SETTORE URBANISTICA E AMBIENTE - PROGRAMMA DI RIGENERAZIONE URBANA, SOCIALE ED ARCHITETTONICA AI SENSI DELL'ART. 14 DELLA L.R. 14/07/2009, N. 20, "COLLEGNO RIGENERA". ATTUAZIONE DELLE PREVISIONI PROGRAMMATICHE SULL'AMBITO UNITARIO DI VARIANTE URBANISTICA "A": DETERMINAZIONE DI CONCLUSIONE DELLA CONFERENZA DI SERVIZI PRELIMINARE EX ART. 14, COMMA 3, L. 241/1990 E S.M.I.

**PROGRAMMA COLLEGNO RIGENERA
AMBITO UNITARIO DI VARIANTE URBANISTICA “A”**

**Seconda seduta Conferenza di servizi preliminare
ex art. 14, comma 3, L. 241/90 e s.m.i.**

**OGGETTO: Programma "Collegno Rigenera" – Ambito Unitario di Variante urbanistica A.
Ambito A1 Area EX ACCIAIERIE MANDELLI
Conferenza dei Servizi Preliminare ex art. 14, comma 3, L. 241/90 e s.m.i.
TRASMISSIONE PARERE DI COMPETENZA**

VIA TORINO
strada urbana di quartiere, categoria E2

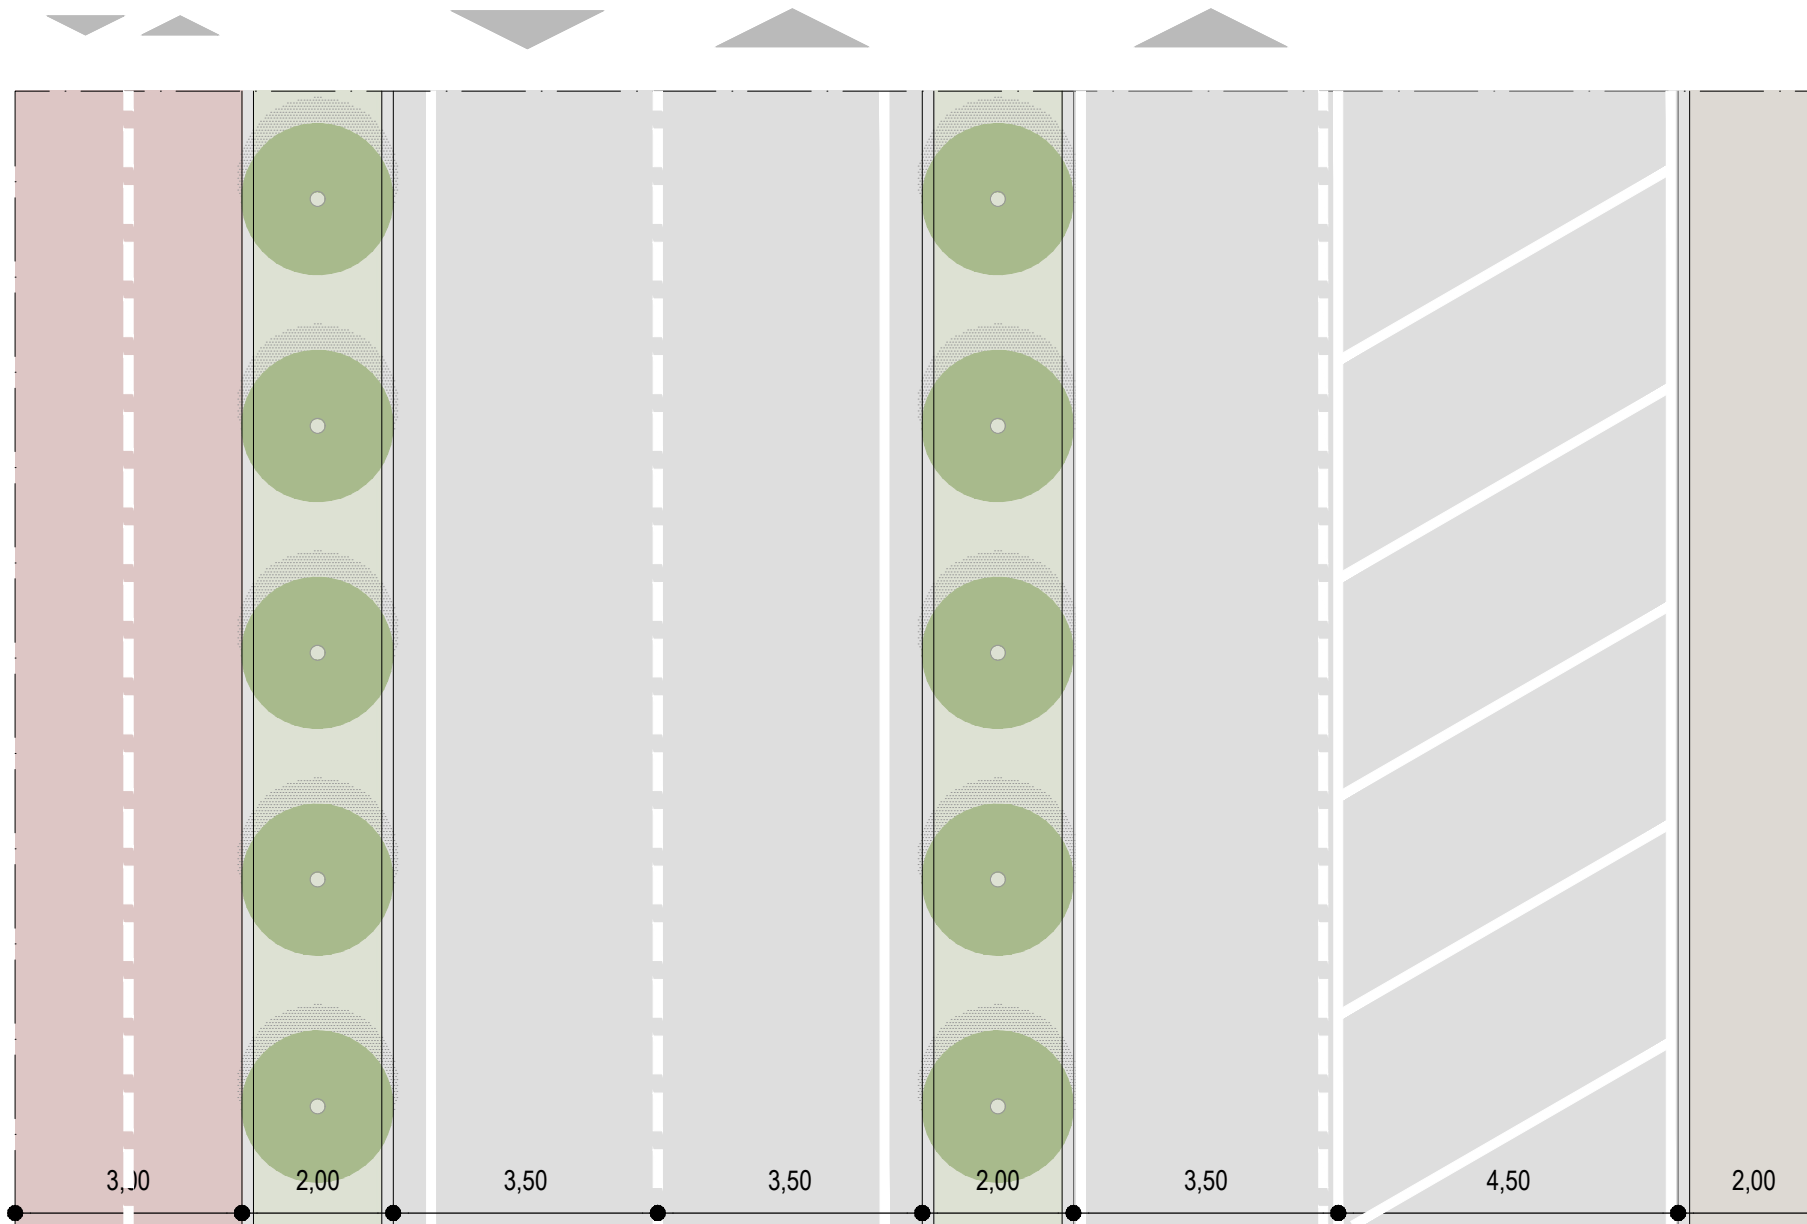
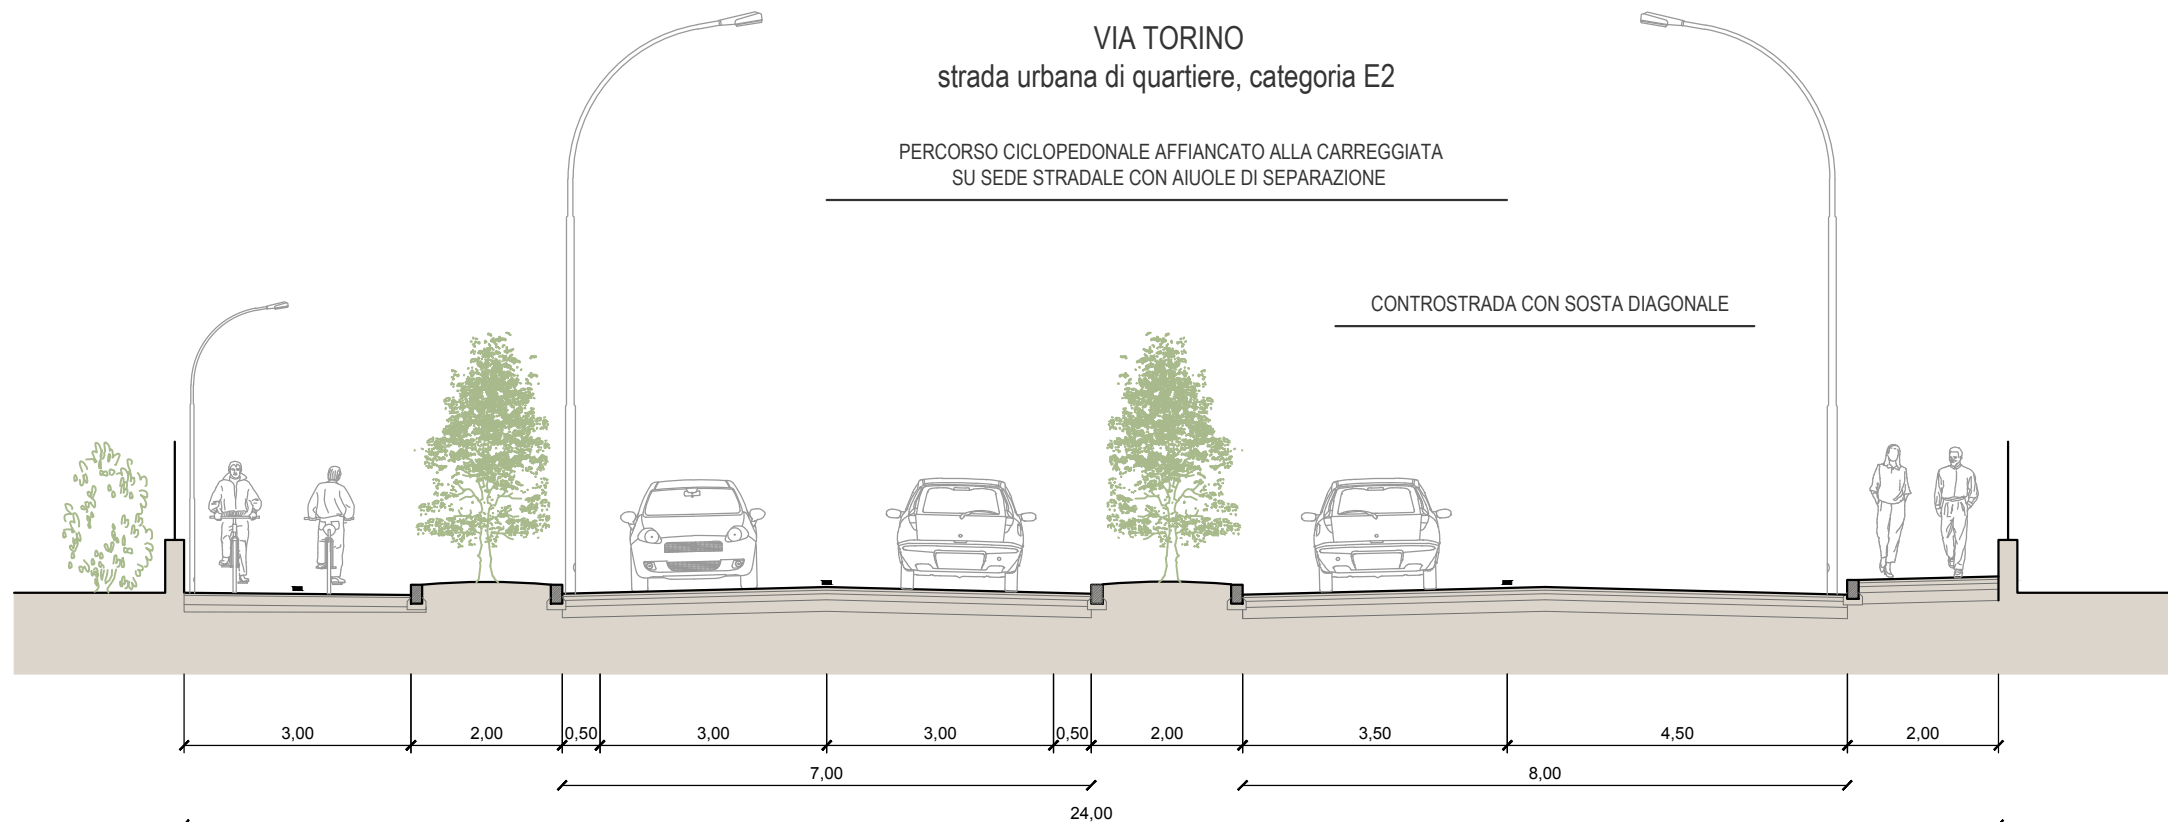
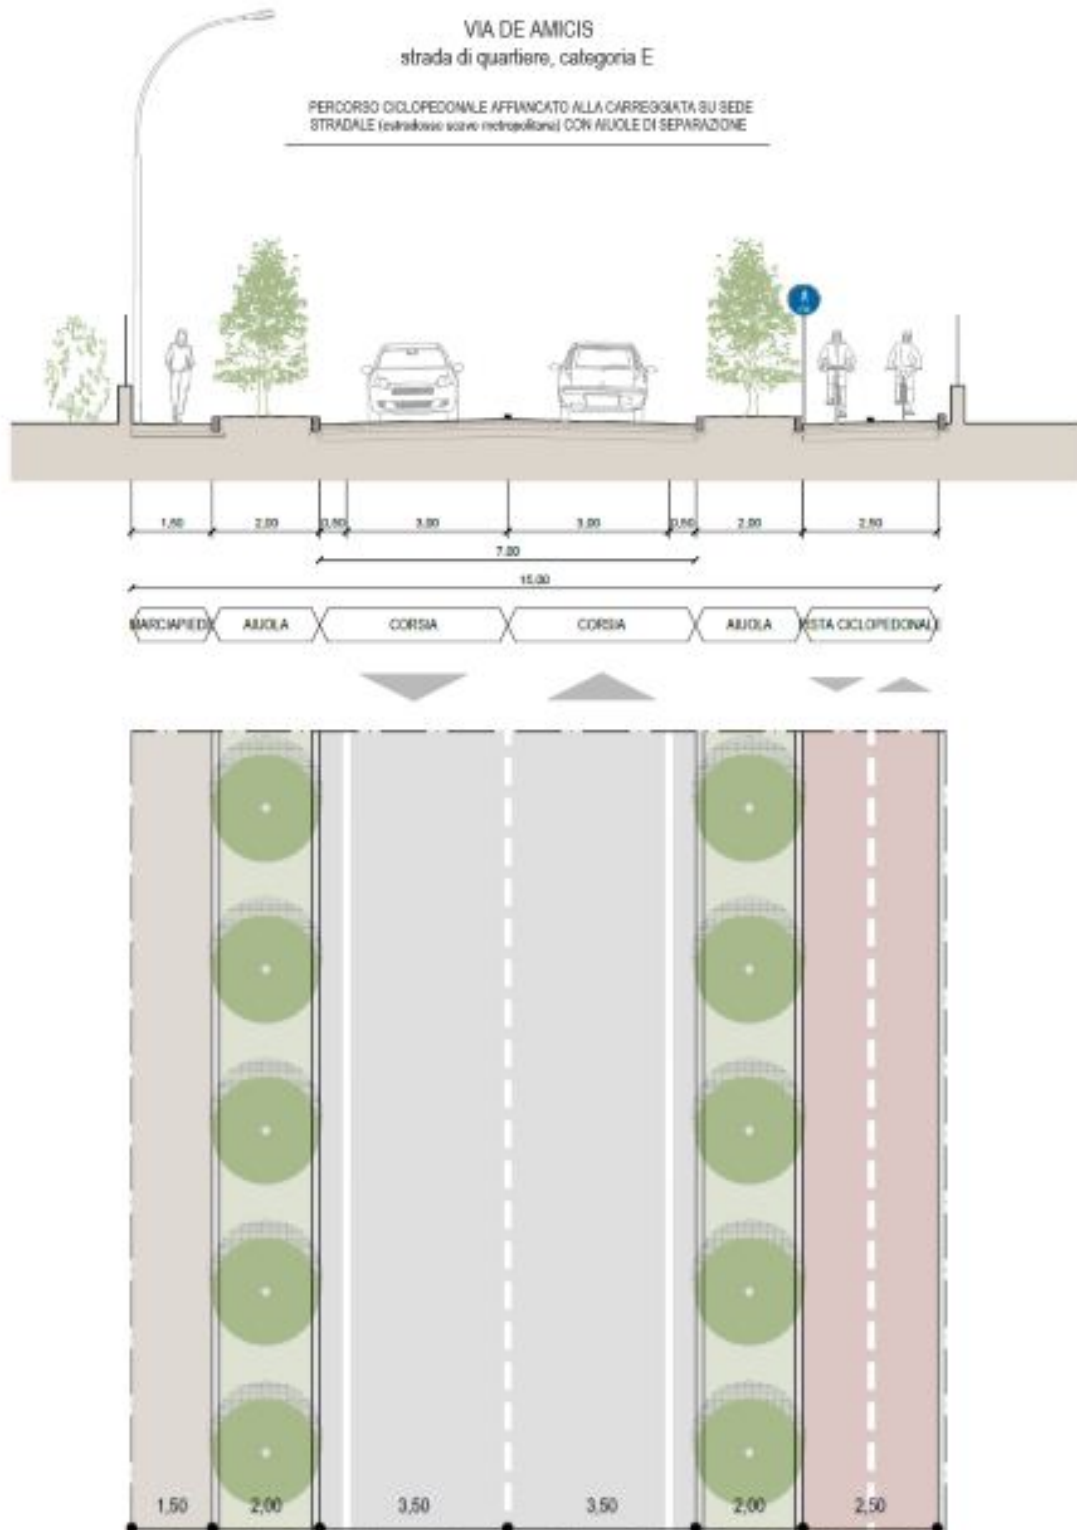
Pertanto il Progetto di Variante urbanistica in oggetto dovrà essere compatibile e recepire i contenuti degli strumenti pianificatori succitati, che per le viabilità di DE AMICIS e TORINO prevedono modifiche sostanziali alle sezioni stradali e alla funzionalità ad esse attribuite. Si richiede pertanto di adeguare il progetto alle previsioni del PUMS e ai contenuti delle sezioni stradali allegata alla presente, comprendendo anche i percorsi pedonali e ciclabili. Se ritenuto utile per si potrà anche valutare di realizzare due piste monodirezionali su ambo i lati della strada invece che bidirezionale sul lato sud della via.

Per quanto riguarda le piste ciclabili, si precisa che l'asse di Via De Amicis costituisce parte di una delle Linee principale individuate nel Biciplan, mentre Via Torino rappresenta un collegamento secondario. Su via Torino quindi, se necessario, il progetto potrà anche discostarsi leggermente dai contenuti della sezione allegata, ma in generale si richiede che la pista ciclabile sia o monodirezionale su ambo i lati o bidirezionale sul lato sud della via, per mantenere la continuità del tratto ciclabile esistente.

La nuova piattaforma stradale di via De Amicis potrebbe essere configurata come asse stradale di quartiere (cat.E) dotato di semplice carreggiata e di ampie fasce laterali destinate alla circolazione pedonale e/o ciclabile. La sosta dovrebbe essere comunque organizzata su piazzale esterno alla carreggiata stradale.
